Réponse à une demande de  
permission de voirie

N° de dossier : 1090339/CAN500772/2504958 /  
Date : 02/10/2025  
Contact : LAYGUE gregory

15100 VEDRINES ST LOUP - RD602.

| Type des travaux  | Evaluation en longueur et en nombre |      |        | Evaluation du patrimoine |      |        |
|---|-------------------------------------|------|--------|--------------------------|------|--------|
| <b>Commentaires : pose d un appui composite 7m pour la suppression de l appui se trouvant sur le pont</b> |                                     |      |        |                          |      |        |

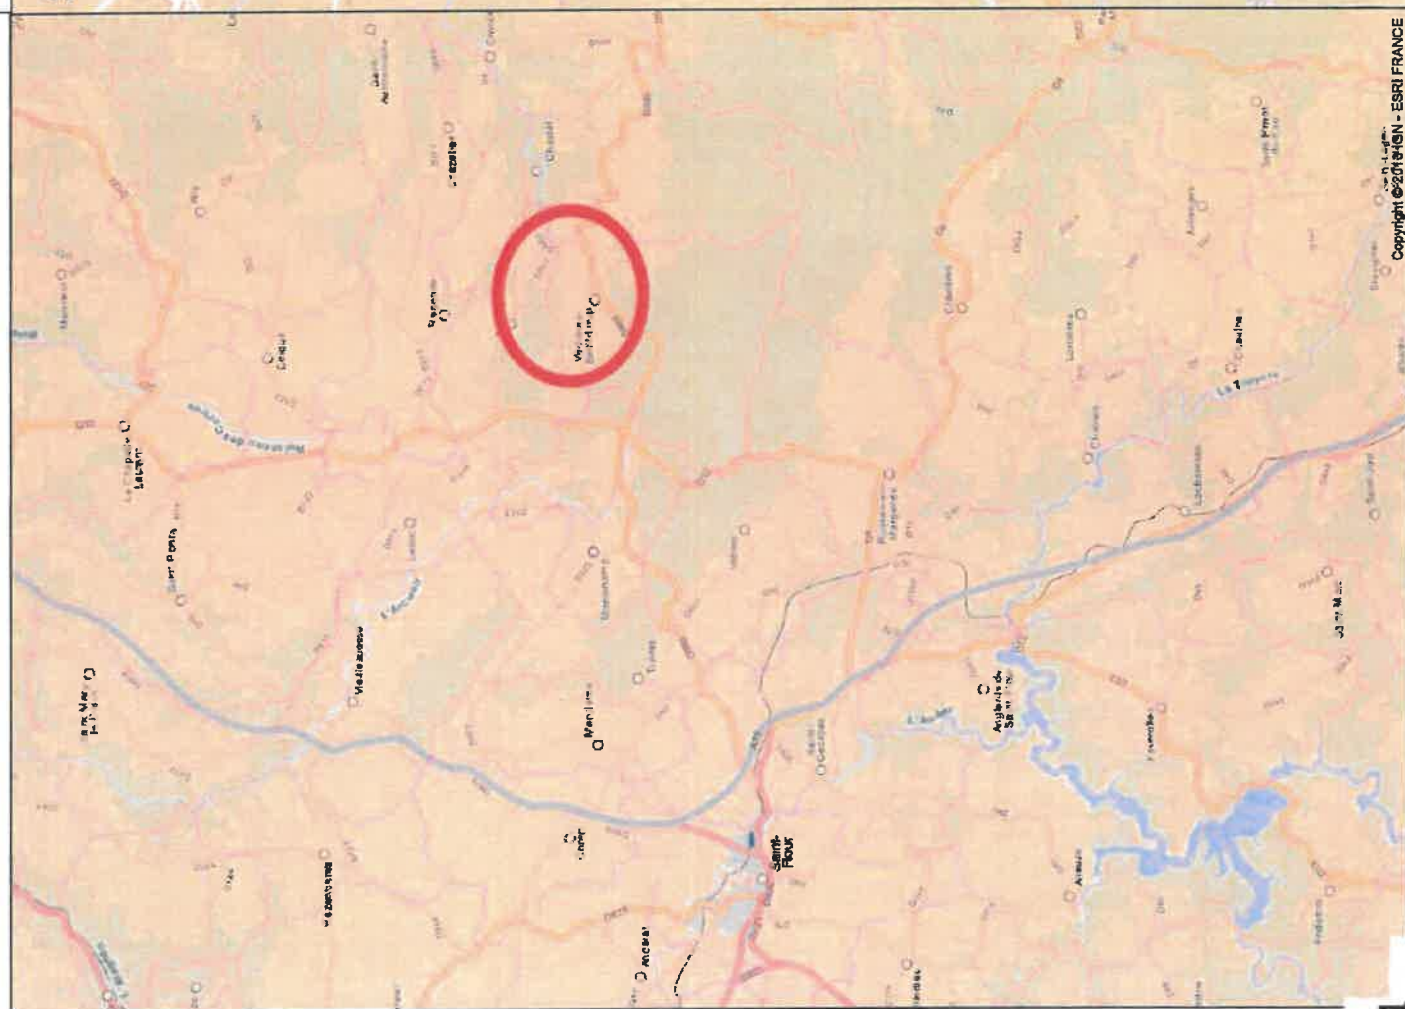
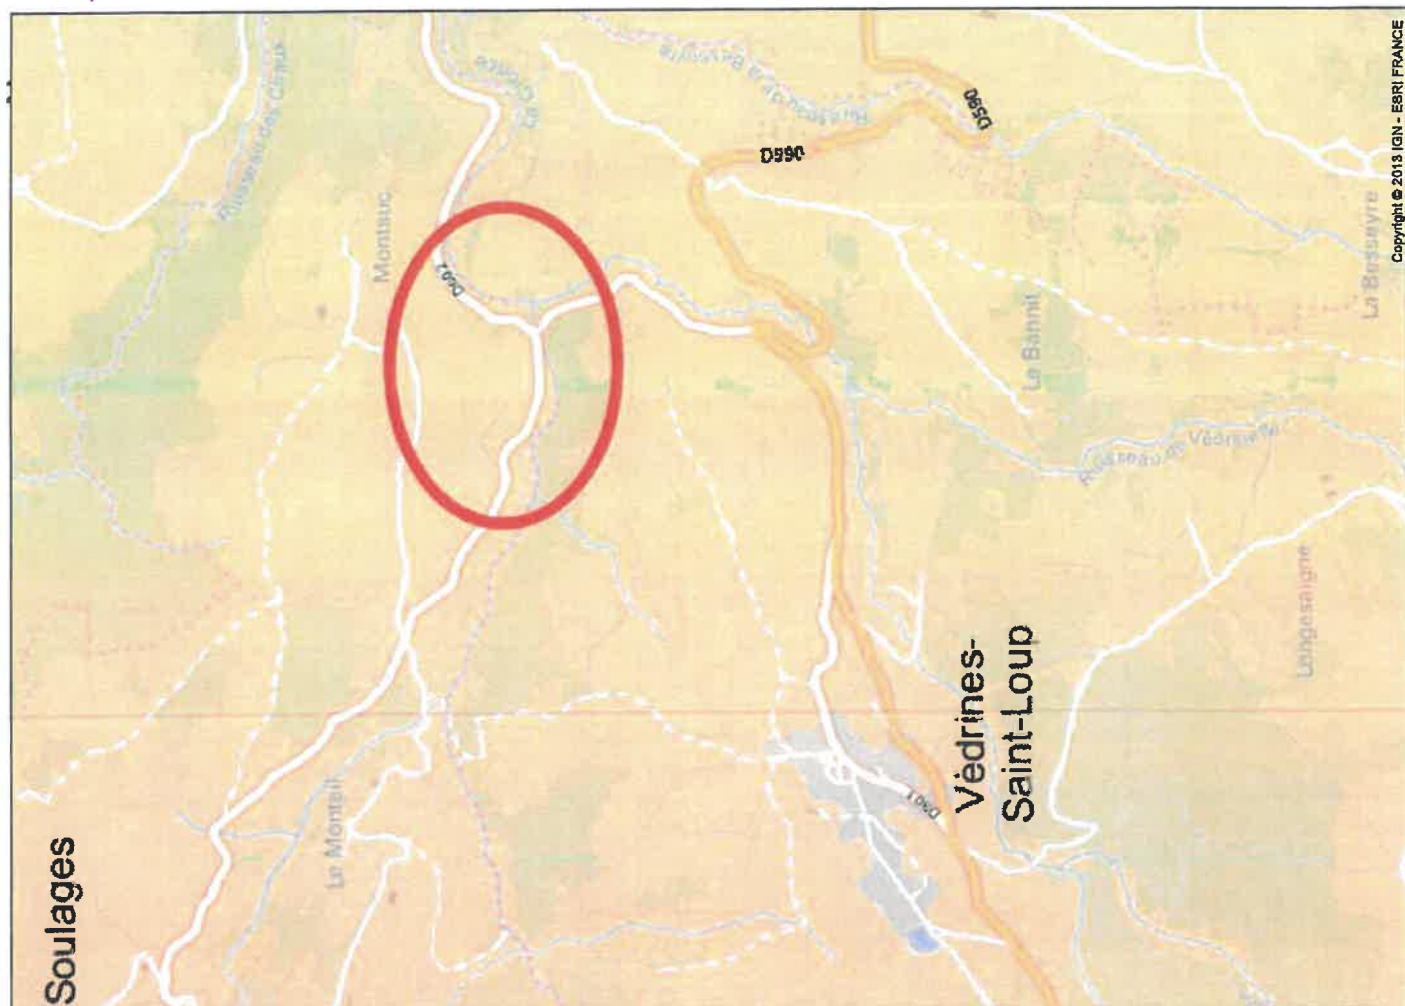
| Réponse du gestionnaire de voirie instructeur  |  |
|--|--|
| Conseil Départemental du Cantal - DRD Agence de St-Flour<br>LE ROZIER<br>Village d'Entreprises - Coren<br>15100 ST FLOUR | <p>Permission accordée :</p> <p><b>Favorable suivant les prescriptions suivantes :</b></p> <p><b>Le nouvel appui sera implanté sur la RD602 au PR 0+755 côté gauche à une distance de 2.50 mètres du bord de chaussée.</b></p> <p><b>Pour la dépose de l'appui existant, il conviendra de scier le poteau au ras du trottoir béton.</b></p> <p>Date et signature : (Nom et qualité)</p> <p><b>Saint-Flour le 7 octobre 2025</b></p> <p><b>Pour le Président du conseil départemental</b></p> <p><b>Et par délégation</b></p> <div><br/>Le Coordonnateur Territorial<br/>de Saint-Flour<br/>Jean-Claude TOURNIER</div> <p>(Et selon les dispositions en vigueur localement, par arrêté N° ..... du .....)</p> |
